Revisión y Aprobación del Plan de Inversiones en Transmisión para el Área de Demanda 6

Período 2025-2029

Lima, febrero 2024

Gráfico N° 6-9
Configuración propuesta de SET La Mar y Enlaces

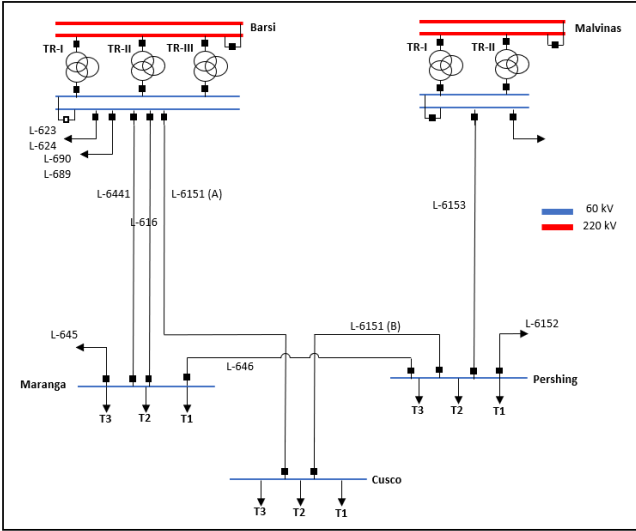
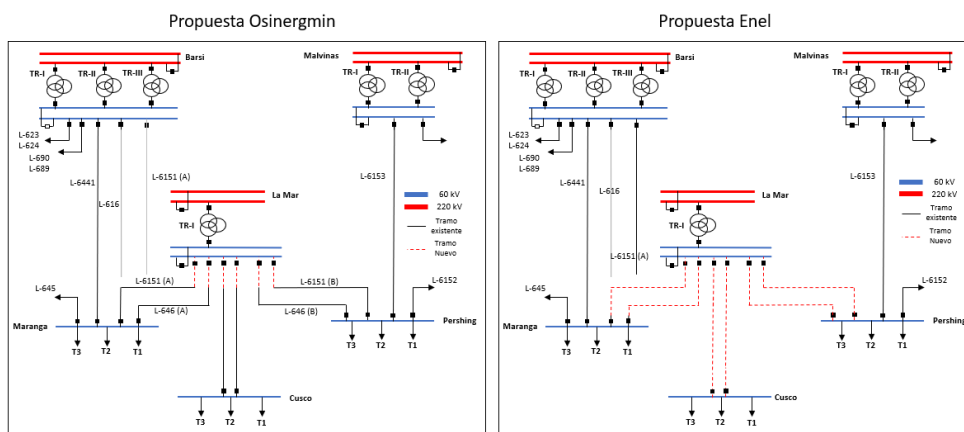
Cabe señalar que, la Alternativa 1 permite un mejor aprovechamiento de la SET La Mar, debido a que en el año 2028 esta subestación presenta una cargabilidad de 53%, mientras que la Alternativa 2 en el año 2029 presenta una cargabilidad de 36%.

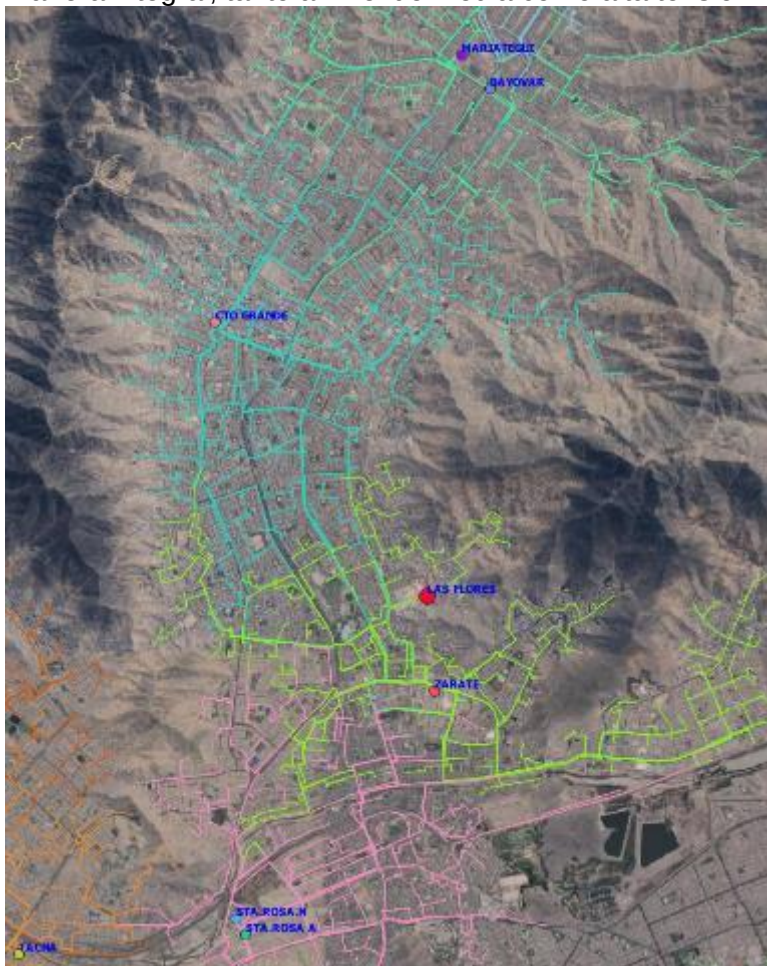
- Enel no cumplió con presentar el F-000 según lo requerido, se observan aún casillas incompletas como sección, parámetros de líneas y algunos transformadores.
- Enel cumplió con lo indicado en el punto de la observación.
- Enel cumplió con lo indicado en el punto de la observación.
- Enel no cumplió con aclarar o detallar lo indicado en el punto de la observación.
- Enel no cumplió con aclarar o detallar lo indicado en el punto de la observación.

Por la razón expuesta, esta observación se considera parcialmente absuelta.

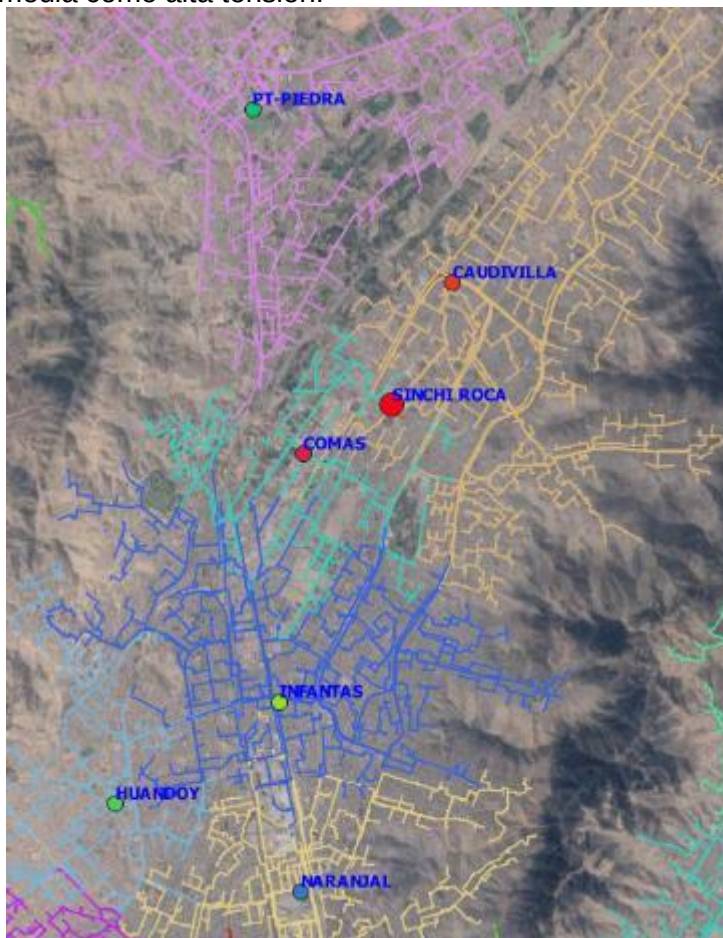
- En relación a la viabilidad traspasos de carga, se debe precisar en primera instancia que, ENEL ha evaluado traslados entre alimentadores de SET colindantes, y entre alimentadores de la misma SET bajo la premisa que se efectúe este traslado fuera de la SET, sin embargo, no se evaluó la posibilidad de traspasos o balanceos de carga entre transformadores de la misma SET, es decir que se realice la permutación entre alimentadores dentro de la SET. En ese sentido el análisis presentado resulta incompleto, más aun cuando la realidad de la cargabilidad de transformadores de la misma SET no es equivalente.

- En relación a las alternativas de conexión en 60kV, es importante precisar que la recomendación y evaluación solicitada esta formulada en función al criterio de eficiencia económica, sin embargo, la empresa no manifestó limitaciones para implementar tramos aéreos .
- Finalmente, en relación a la información complementaria requerida, se observa que, si bien se presentaron los planos de planta de las SET's asociadas, no se observan, entre otros puntos, los planos unifilares de las SET's y redes de distribución.

De la revisión de la Información que forma parte de la PROPUESTA FINAL presentada por ENEL, se ha evidenciado que esta no ha sido correcta e integralmente subsanada.

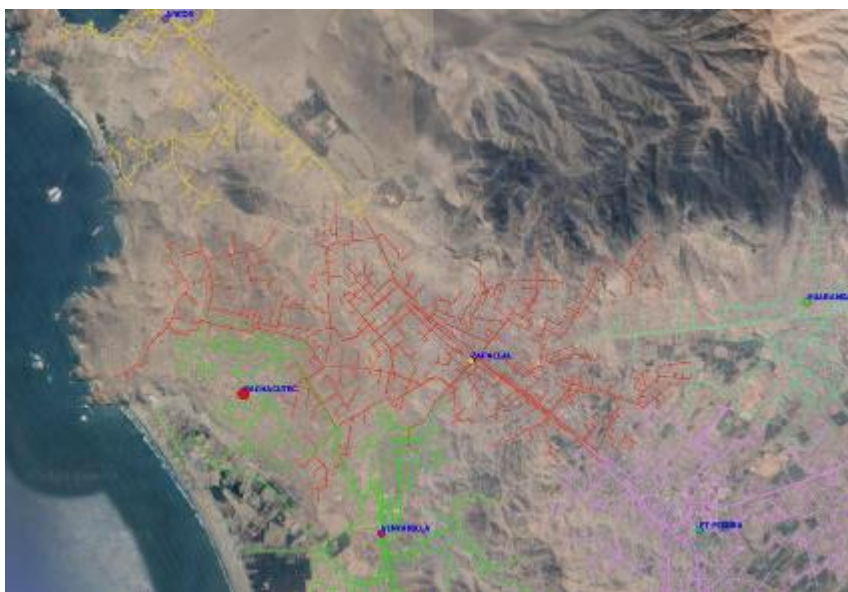
- Finalmente, en relación a la información complementaria requerida, se observa que, si bien se presentaron los planos de planta de las SET's asociadas, no se observan, entre otros puntos, los planos unifilares de las SET's, y redes de distribución.

De la revisión de la Información que forma parte de la PROPUESTA FINAL presentada por ENEL, se ha evidenciado que esta no ha sido correcta e integralmente subsanada.

18. Registros de mediciones de cada 15 minutos

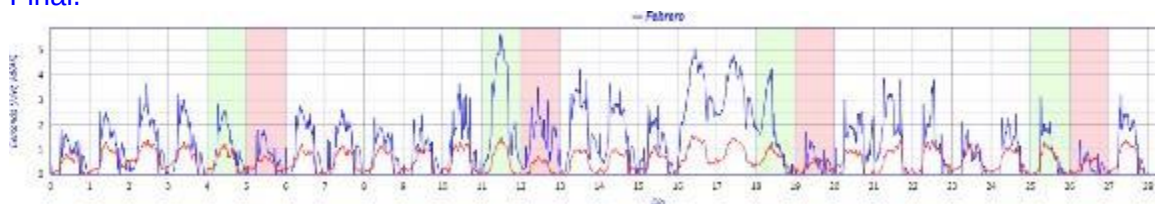
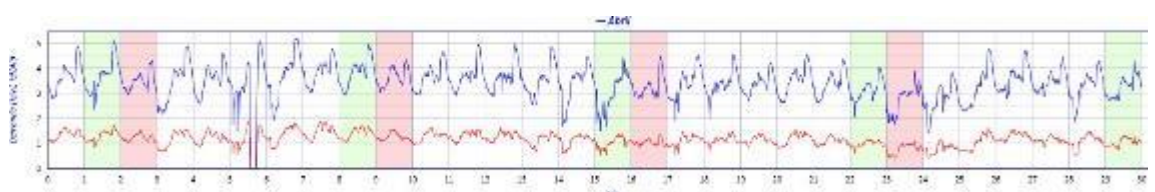
ADINELSA no ha presentado la totalidad de registros históricos de mediciones del Año Representativo 2022 correspondiente a cada devanado de transformador de cada subestación, según lo estipulado en el numeral 8.1.1 de la NORMA TARIFAS.

De la revisión de los formatos F-100, se verifica que ADINELSA ha considerado únicamente los registros de mediciones de cada 15 minutos del año 2022 del sistema eléctrico Andahuasi. Al respecto, ADINELSA debe considerar todos los devanados correspondientes al AD6.

En la presente etapa de levantamiento de observaciones, se ha considerado los registros de medición para todos los sistemas eléctricos pertenecientes al área de demanda 6, los cuales se adjuntan en las carpetas correspondientes que respaldan nuestra Propuesta Final.

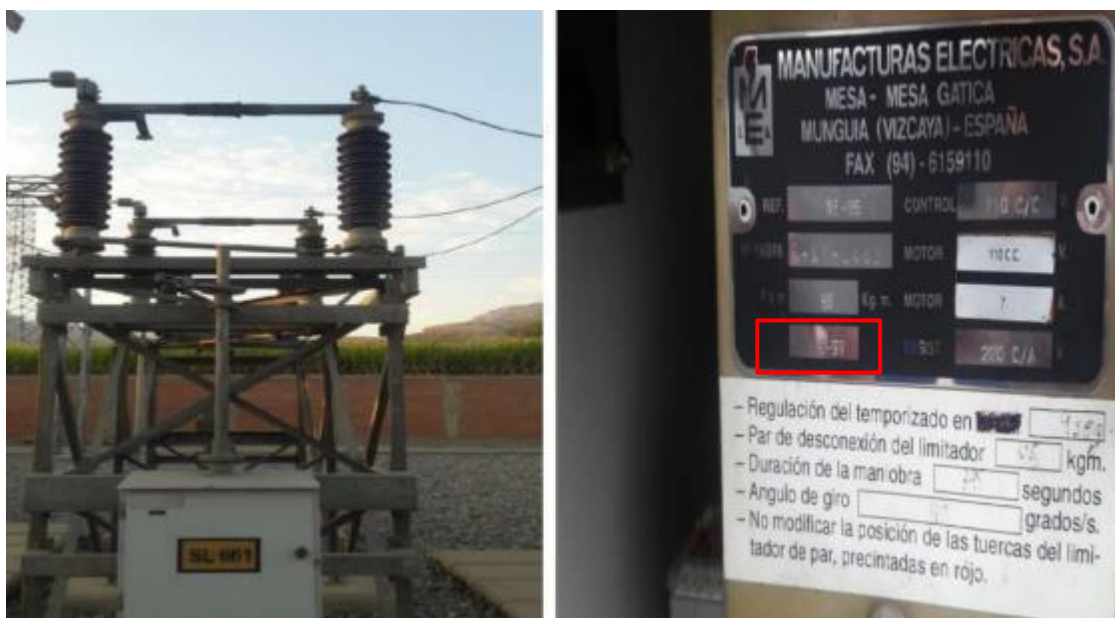
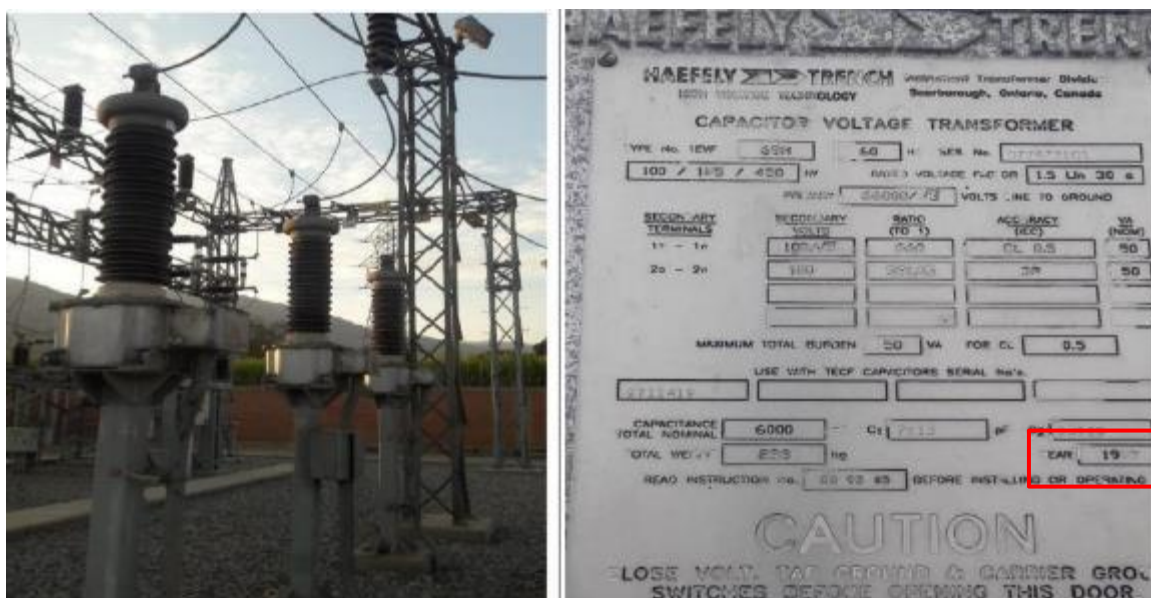
Se solicita argumentar y detallar adecuadamente el año de ejecución para dicho proyecto, además de la factibilidad técnica de instalación de acuerdo a la disposición actual y futura prevista (esquema o bosquejo de ejecución y fases para la implementación sin afectar el suministro eléctrico), así como presentar los planos de planta y secciones y el diagrama unifilar de la subestación.

Asimismo, ADINELSA debe sustentar el requerimiento de módulos de centro de control y telecomunicaciones, debido a que estos módulos normalmente son aprobados para nuevas SET's.

Respecto al Módulo de Centro de Control (CC-CO-SAS) solicitado, es importante indicar que, para el reconocimiento de módulos de centro de control local SAS, se debe fundamentar en un informe técnico, en concordancia con el numeral 6.2.5 del Informe N°

262-2022-GRT (proceso de reestructuración de BDME). En ese sentido, ADINELSA debe sustentar las razones para solicitar el módulo "SAS" y no el módulo "CC-CO-SET".

En relación a la observación referida a renovar los elementos de transmisión en 22,9 kV, debemos mencionar que, en la Propuesta Final del Estudio, se ha incluido las inversiones asociadas a la renovación de la celda de transformador en 22,9 kV.

En relación a la observación referida sobre los módulos de Centro de Control, debemos mencionar que luego de la revisión a los módulos estándares empleados para CC y TEL, se ha procedido a corregir el módulo para CC de acuerdo a lo siguiente: CC—CO-SET, el cual corresponde a “Centro de Control – Incremental en Costa 1 SET”, asimismo, se ha corregido el módulo estándar de TEL, de acuerdo a lo siguiente: TEL-CO-FO, el cual corresponde a “Sistema de Telecomunicaciones - en Costa de Fibra Óptica”.

ADINELSA no cumplió con levantar las observaciones realizadas, por otro lado, no presenta más elementos claros y concretos de la inoperatividad de las celdas requeridas, sólo manifiesta que cumplieron sus 30 años de antigüedad, que para el presente plan al final del periodo estarían en los 32 años de vida útil.

Por otro lado, ADINELSA no ha demostrado la necesidad de implementar módulos de centro de control (nivel 2 o nivel 3) y de telecomunicaciones.
